Disposisjonsplan  
for  
hyttefelt på Ålkjerrstykket  
gr.nr. 18 br.nr. 1 Næs  
Vegårshei

VEGÅRSHEI KOMMUNE — DISPOSISJONSPLAN FOR DEL AV GNR. 18,  
BNR. 7, NÆS (ÅLEKJERRSTYKKET).

VEGÅRSHEI KOMMUNE - DISPOSISJONSPLAN FOR OMRÅDENE ROSKIFTE-  
ODDEN, ÅLKJERRHOLMEN, DEL AV GNR. 18 BNR. 1, NES.  
GRUNNEIER: KNUT O. NES, VEGÅRSHEI.

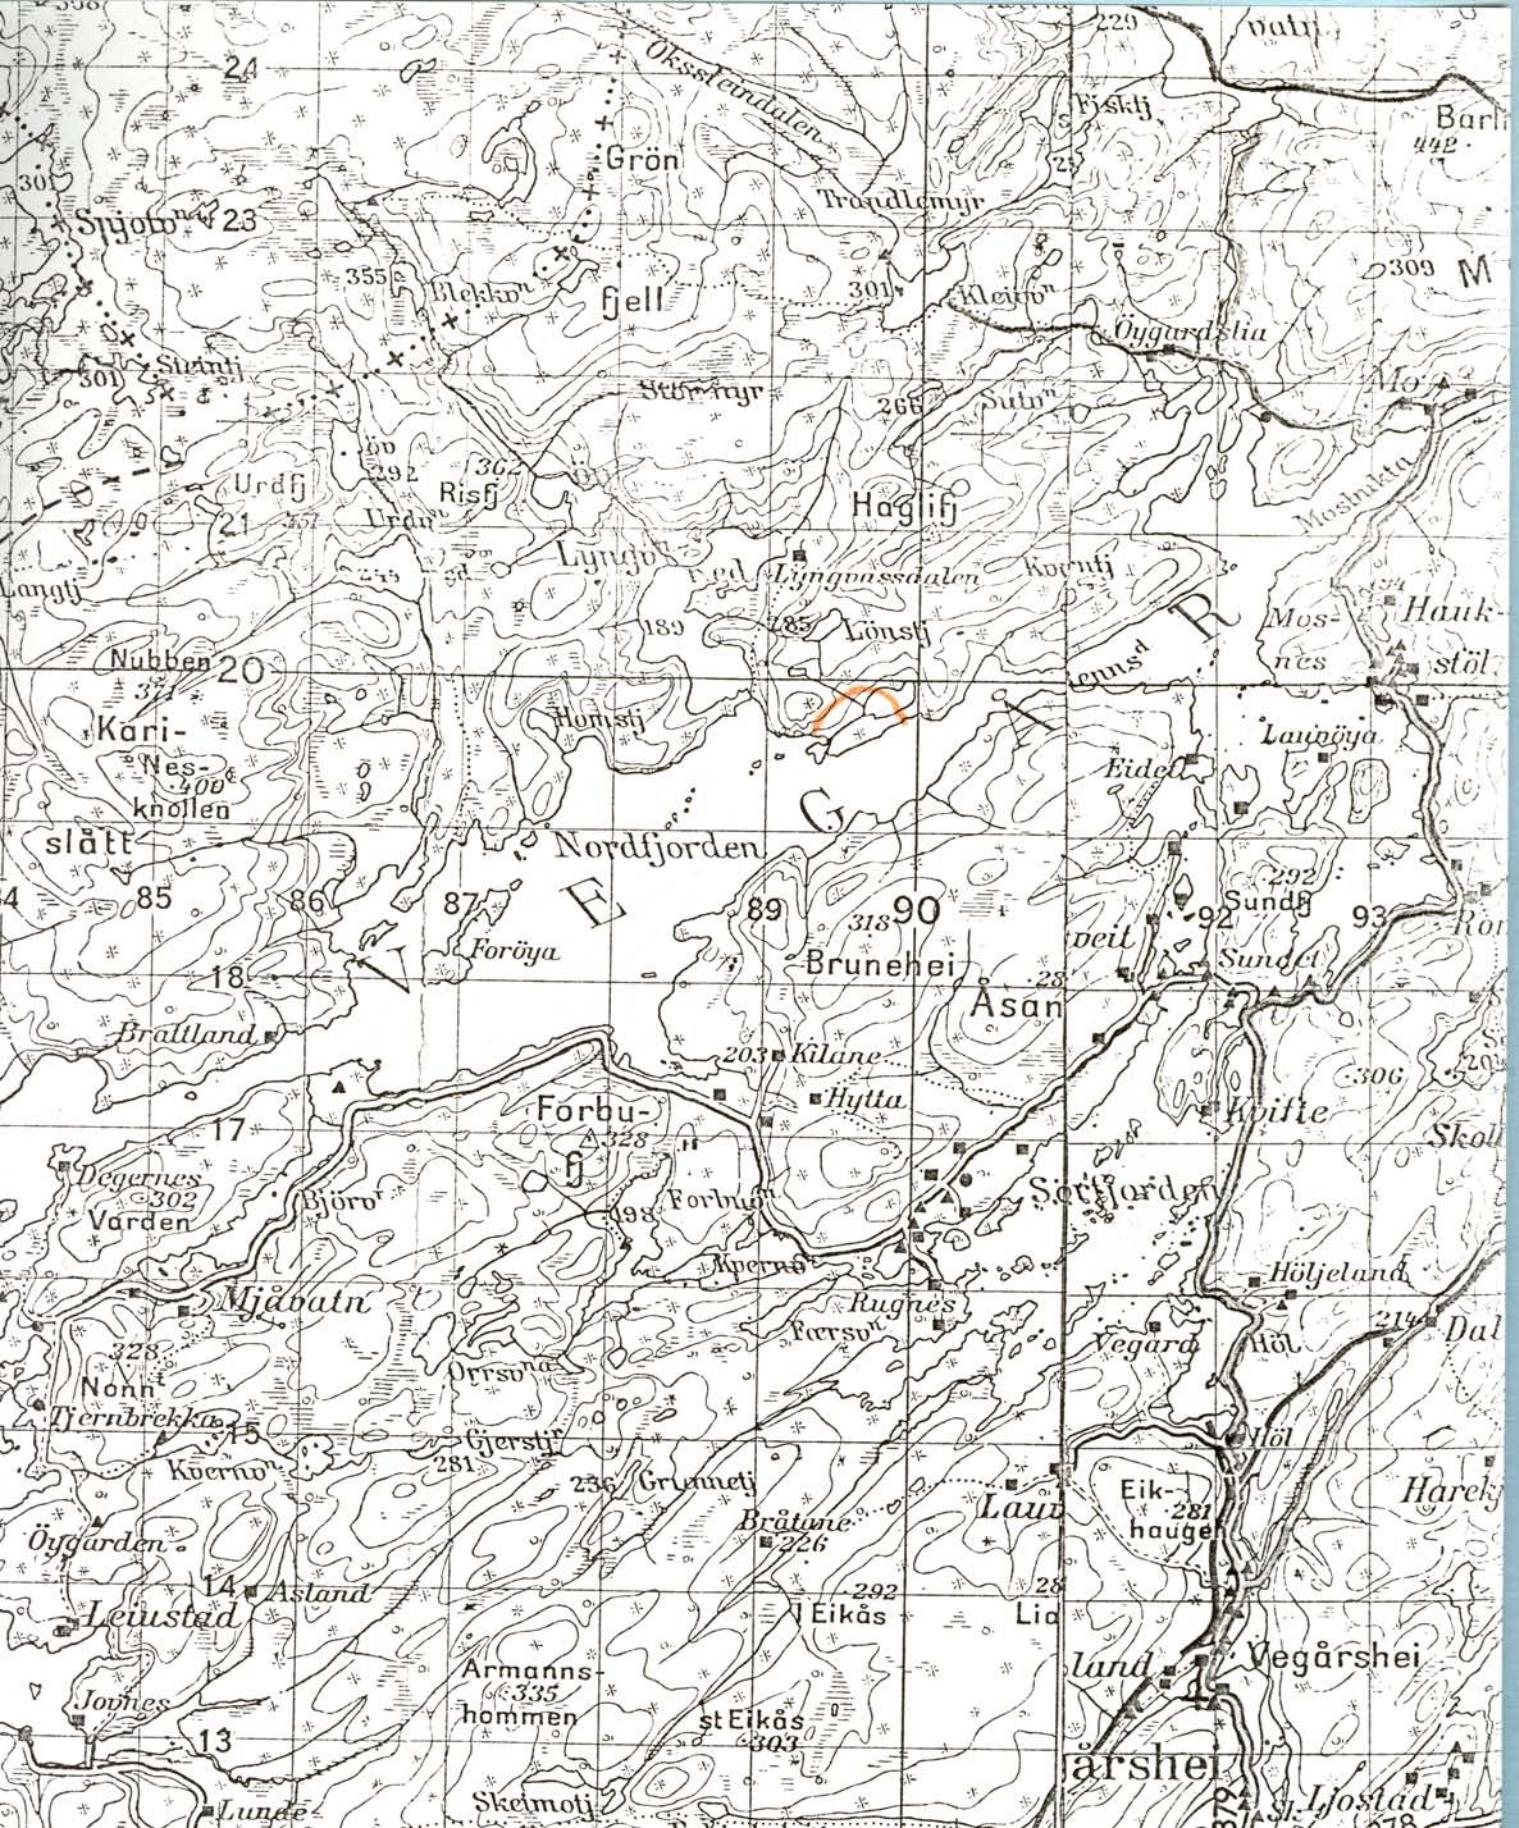
Fylkesmannen finner å kunne godkjenne den foreliggende disposisjonsplan for Ålekjerrstykket (utarbeidet desember 1974). Tomt nr. 3 er omplassert etter at fylkesmannen v/Utbyggingsavdelingen foretok befaring i området. Godkjenningen av tomt nr. 3 må derfor utstå inntil det er foretatt ny befaring.

Bygningsrådet har godkjent planen under visse forutsetninger. Det er bl.a. tatt forbehold om at hytte nr. 1 på Ålkjerrstykket sløyfes, eventuelt flyttes til bakenforliggende område. Videre må hytte nr. 1 på Ålkjerrholmen sløyfes da denne legger beslag på attraktivt strandområde.

Terrengforholdene samt planens utforming for Ålekjerrstykket og Ålekjerrodden er ikke fullt ut tilfredsstillende. Det er ikke godtgjort at grunnforholdene tilfredsstiller de krav som i dag stilles for infiltrasjon av avløpsvann, samt nedgraving av søppel og privatinnhold. Området ligger heller ikke slik til at det kan regnes med bortkjøring av slikt avfall. Hyttene er ikke plassert slik i terrenget at det kan legges opp til felles kloakksystem. I betraktning av bygningsrådets bemerkning angående arealdisponeringen, samt helserådets og friluftsnevndas uttalelse finner Fylkesmannen ikke å kunne godkjenne planen for disse to områdene. Planen må omarbeides noe, og det henstilles til bygningsrådet å påskjønne arbeidet med oversiktsplanen for Vegår-området slik at realitetsbehandlingen av en plan for Ålkjerrstykket og Ålkjerrholmen kan skje overensstemmende med en oversiktsplan.

4. Bygningsrådet er av den oppfatning at planens begrensning er uehdlidig. Med tanke på det framtidige behov for byggeområder, bør ikke det bakenforliggende platå disponeres som skog- og friluftsområde i hele sin utstrekning. Områdene bør sikres brukbar adkomst til vannet. Dette skjer ved at hytte nr. 1 i Ålkjerrstykket sløyfes, event. flyttes til bakenforliggende område.

5. Hytte nr. 1 på Ålkjerrholmen sløyfes da denne legger beslag på attraktivt strandområde.
6. Deler av område som på planen er disponert som skog- og friluftsområde, bør inngå i planen som framtidig byggeområde.

Forandringer fra tidligere utarbeidet plan er at tomt nr. 2 (nr. 2 også etter gammel plan) er trukket ca. 15 m tilbake i nordøstlig retning og tomt nr. 3 (samme nummer som før) er flyttet sør for bekken.
